COMUNE DI GENOVA

DGC-2023-102

ADOZIONE DEL PROGETTO URBANISTICO
OPERATIVO (PUO) PER LA
RIQUALIFICAZIONE URBANA DELL'EX
COMPLESSO INDUSTRIALE ESAOTE

RELAZIONE URBANISTICA

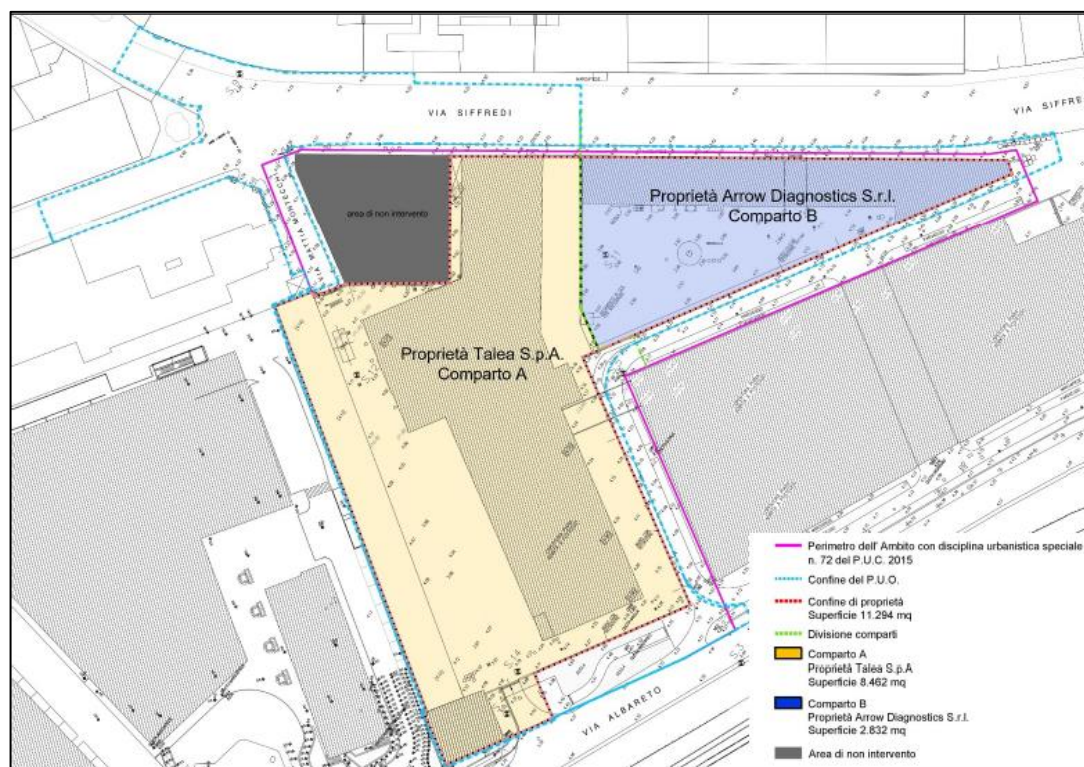
Il perimetro del PUO, come individuato nell'elaborato grafico 21_A_SF04-Confronto AMBITO-PUO, coincide con il perimetro della norma speciale n. 72 del PUC 2015, ad esclusione della percorrenza lungo via Buccari, ove se ne discosta interessando solo il marciapiede lato nord della via, e in corrispondenza dell'incrocio tra via Giotto, Siffredi, Montecchi e Manara, dove il perimetro del PUO si estende per

ricomprendere parte della viabilità comunale interessata dalla realizzazione di una nuova rotatoria (elaborato. 49_L_D02).

Le modifiche sopra descritte sono coerenti con quanto disposto all'articolo 53 della L.R. 36/97 nonché con le Norme Generali del PUC che consentono rettifiche per garantire la più appropriata attuazione delle opere pubbliche, in ragione di un più puntuale accertamento dello stato di fatto, per assicurare migliori connessioni con l'intorno e per escludere porzioni di territorio che non risultino utili all'attuazione del progetto quando ciò non configga con gli obiettivi della trasformazione.

Tavola	Scala	Data
A_SP15	1:500	Luglio 2018

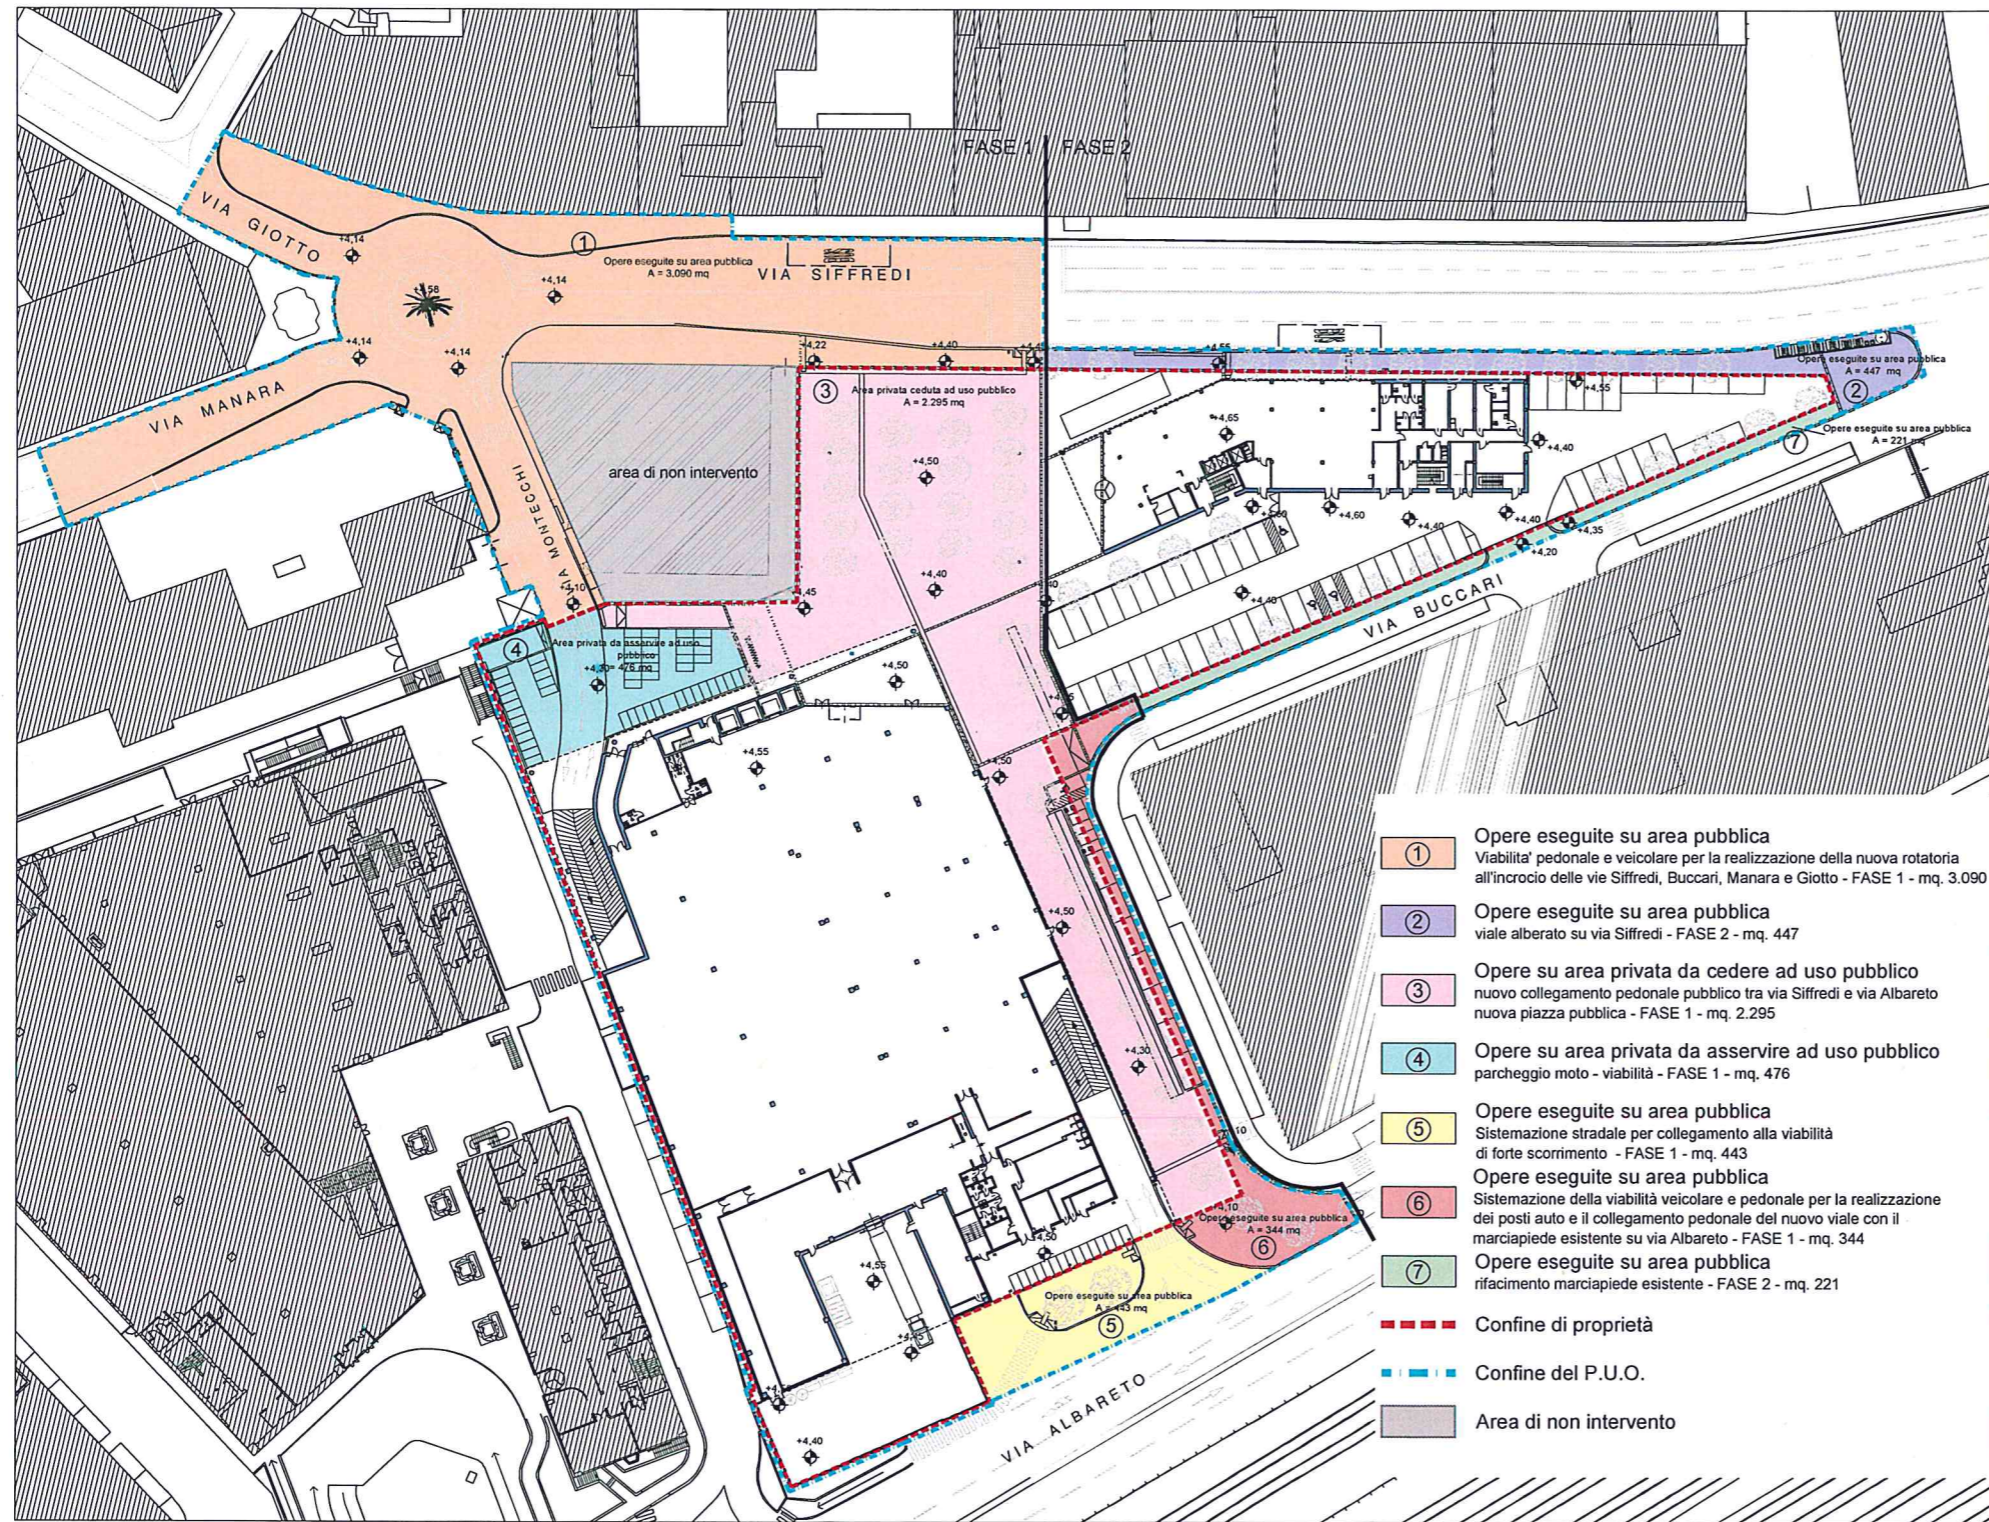
OPERE DI URBANIZZAZIONE		
FASE 1		
①	Opere eseguite su area pubblica	3.090 mq
⑤	Opere eseguite su area pubblica	443 mq
④	Opere su area private da asservire ad uso pubblico	476 mq
③	Opere su area privata da cedere ad uso pubblico	2.295 mq
⑥	Opere eseguite su area pubblica	344 mq
FASE 2		
②	Opere eseguite su area pubblica	447 mq
⑦	Opere eseguite su area pubblica	221 mq
